**dot. sprawy: 46/ZP/2024**

Uprzejmie informuję, że w sprawie ogłoszonego przez 5 Wojskowy Szpital Kliniczny z Polikliniką - Samodzielny Publiczny Zakład Opieki Zdrowotnej w Krakowie postępowania na dostawę aparatu do angiografii z wyposażeniem i adaptacją pomieszczeń, wpłynęły pytania. Treść pytań wraz z odpowiedziami na nie przedstawiam poniżej:

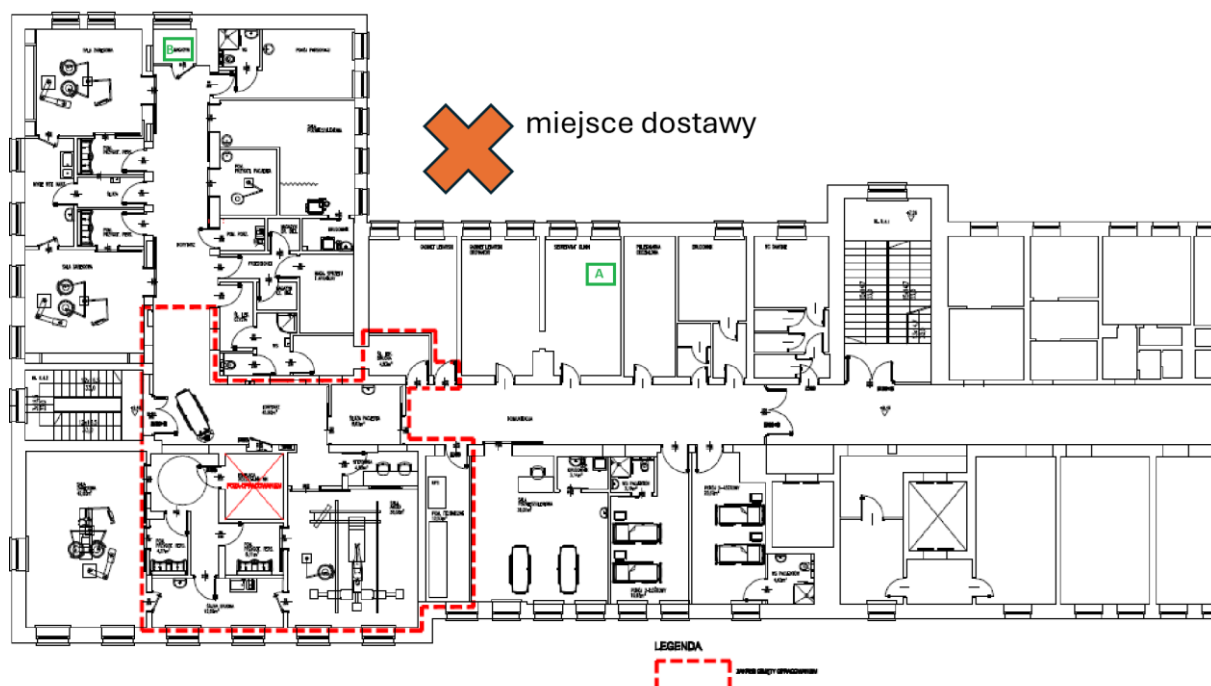
1. Prosimy o potwierdzenie, że Zamawiający uzyska zgodę od Generalnego Wykonawcy (Budimex) na dojazd dostaw i materiałów oraz dźwigu na potrzeby prac adaptacyjnych przez istniejący plac budowy. W załączeniu zaznaczone docelowe miejsce dojazdu.

2. Prosimy o potwierdzenie, że Zamawiający udostępni wykonane przez Budimex przejście kablowe (arot) od stacji transformatorowej do budynku nr 4 pod remontowaną drogą.

Odpowiedź : powyższe stanowi obowiązek Wykonawcy

Odpowiedź : tak
